# 江汉大学附属医院污水处理站建设方案变更说明

## 一、老年医学中心原有建设方案和环保手续履行情况

## 二、污水处理站变更原因及变更内容

武汉市第六医院污水处理站方案变更示意图

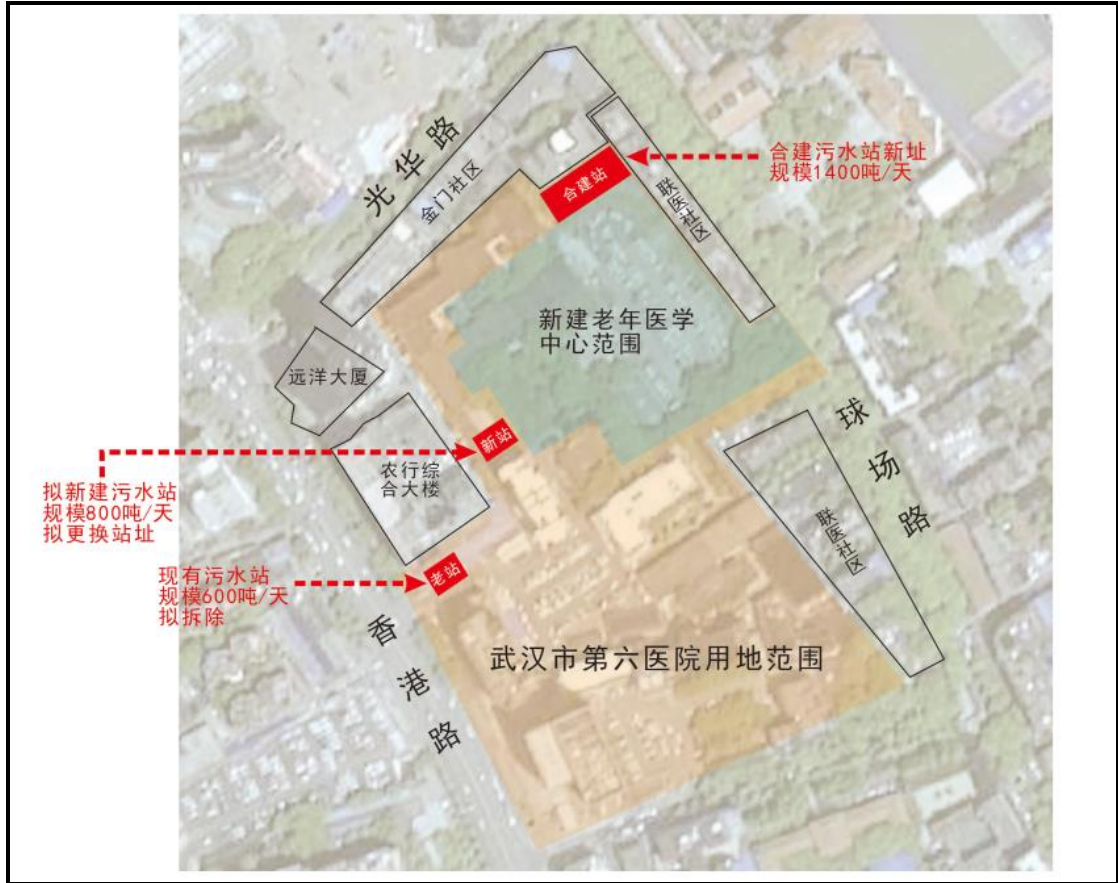
综上，为优化院内就医动线，我院后期拟将“老站”移址重建，并将此处建设为医院大门；同时，为了便于院内环保设施管理，我院拟在本次老年医学中心建设期间，一并优化调整院区污水处理站的选址和方案：在医院内部现有用地（老年医学中心东北侧地块）重新选址，将“老站”和“新站”合建为 1 座处理规模为 1400 吨/天污水处理站（下称“合建站”），并配套建设应急事故池和设备用房等，该“合建站”建成后，院区“老站”停用并拆除。具体变更内容见表 1。
